COMMUNE DE COUCY

Demande d'autorisation environnementale en vue d'exploiter un parc éolien regroupant quatre aérogénérateurs et deux postes de livraison situé sur le territoire de la commune de COUCY (08300) présentée par la société SAS Eoliennes de Coucy (groupe VSB énergies nouvelles)

**RAPPORT ET CONCLUSIONS
du Commissaire Enquêteur**

ENQUETE PUBLIQUE du 26 septembre 2022 au 26 octobre 2022 inclus

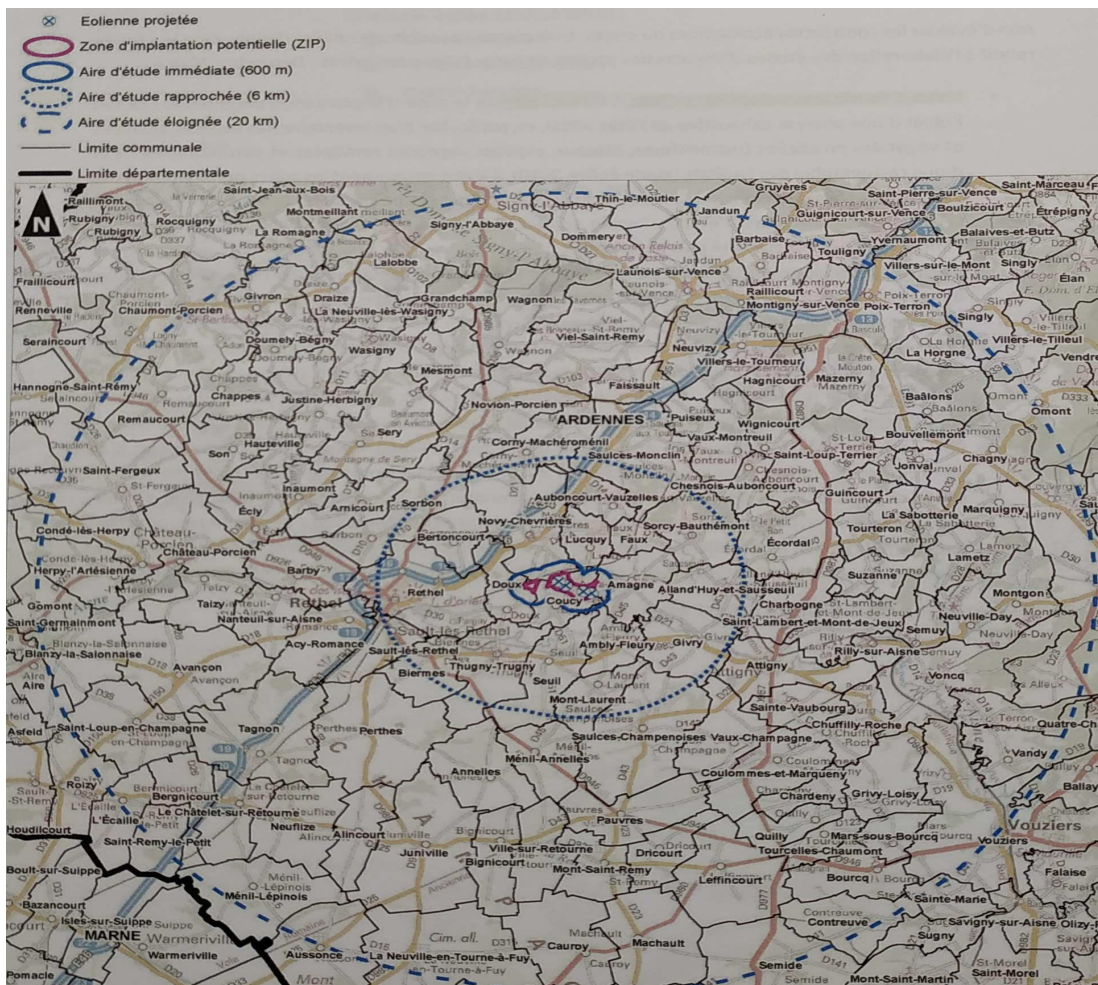
Comparé à bon nombre de projet éolien, un prélèvement de 1.22 ha pour quatre éoliennes paraît une emprise raisonnable. Dans ce projet, le pétitionnaire semble avoir pris soin d'optimiser les accès en privilégiant les chemins communaux existants.

Par contre, j'ai relevé une incohérence dans les chiffres annoncés sur l'emprise de terrain entre le volume 3 page 10 évoquant 1.22 ha et le volume 4.2 page 85 annonçant 1.08 ha.

Cet écart non justifié fera partie du chapitre - Réflexions et questionnements du commissaire enquêteur.

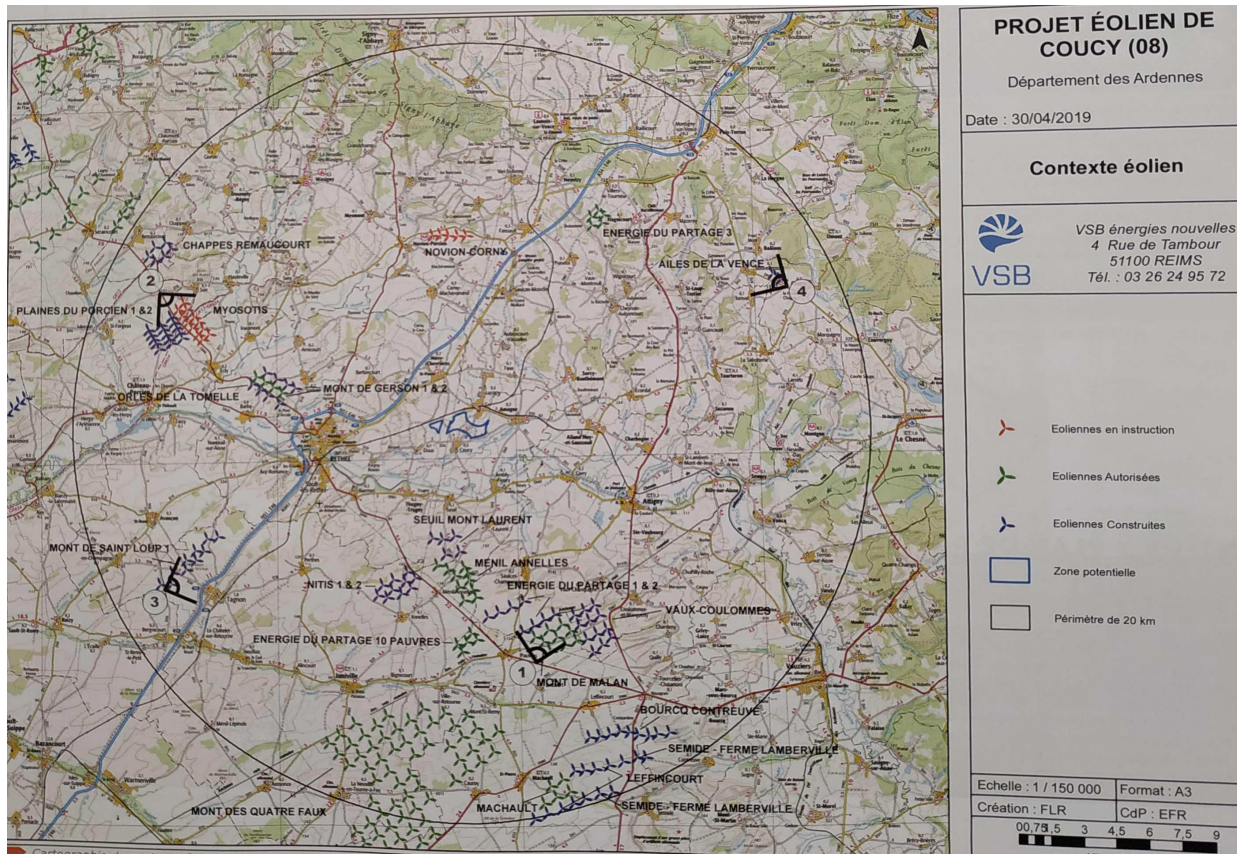
Lors des visites sur le terrain, il apparaît que l'impact semble important vis à vis des bourgs de Coucy, Amagne et Doux. La perception me paraît d'autant plus frappante concernant les premières habitations d'Amagne. En effet, le projet d'implantation de ce parc et notamment de l'éolienne E1 semble avoir une vue prééminente sur ces habitations.

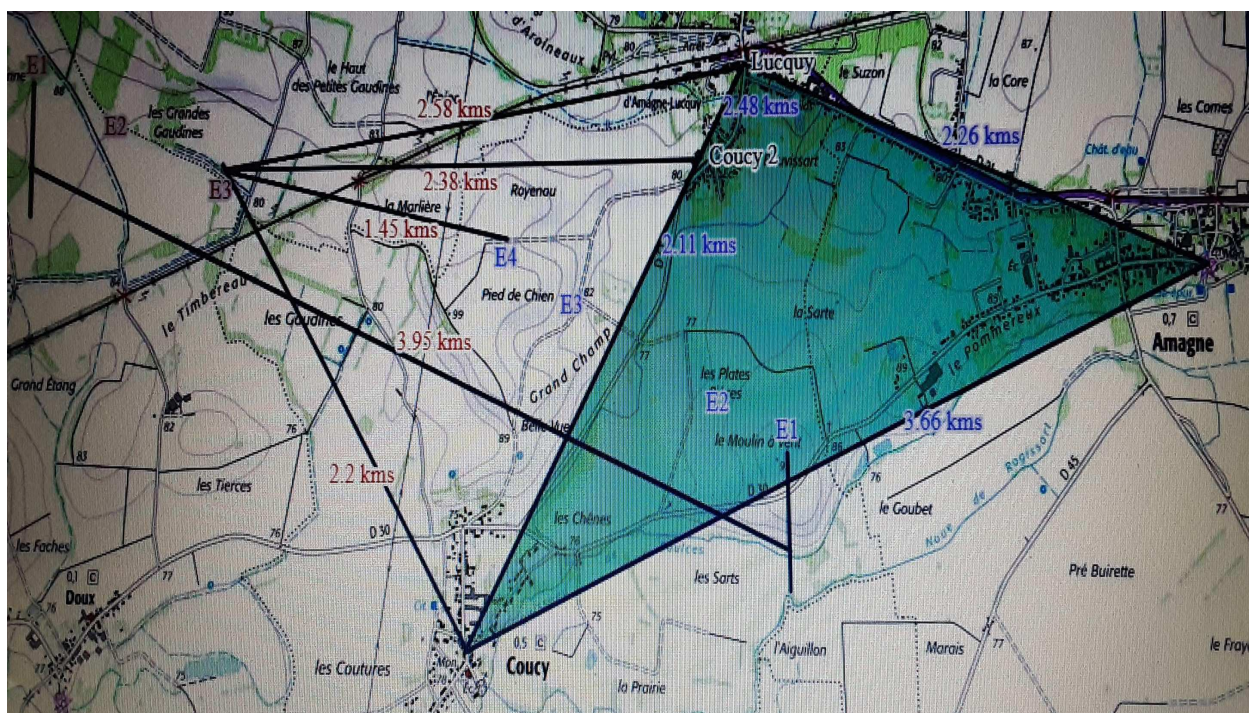
Je note que le pétitionnaire fait référence à l'étude d'encerclement et de saturation réalisée le 29 juillet 2022 dans laquelle ne figure pas le projet voisin de Doux.

Au delà des faibles distances entre ces communes, l'implantation des 4 éoliennes du projet positionnées en ligne droite sur un front de 1.5 km (distance entre E1 et E4) marque particulièrement le paysage de cette zone et le sentiment d'encerclement est bien réel.

Malgré tout, VSB énergies nouvelles ainsi que la commune de Coucy ont consenti à réfléchir à une nouvelle implantation permettant de réduire l'impact visuel notamment sur la commune d'Amagne et le secteur 2 de Coucy. Ainsi, accompagnés d'un médiateur indépendant et sur la demande de l'Association Bien Vivre à Amagne, ils ont proposé,

Le décalage d'une seconde éolienne vers le Sud, l'éloignant ainsi d'Amagne et de Coucy 2.

(...) L'étude d'encerclement et saturation complète est disponible en annexe (...)

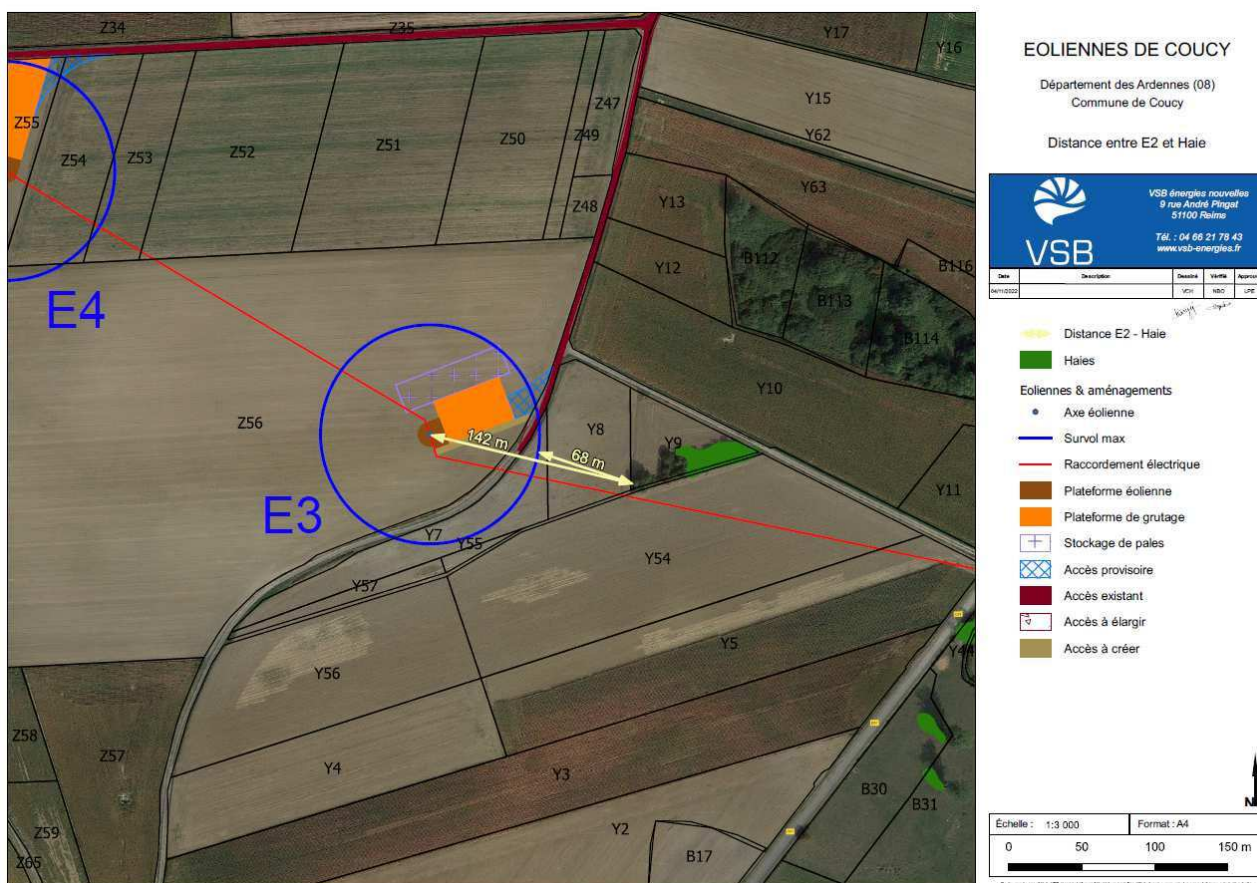
Il apparaît une inexactitude sur la distance entre l'éolienne n°3 et les boisements. Merci de me fournir un métrage précis de la distance entre cette éolienne et les boisements.
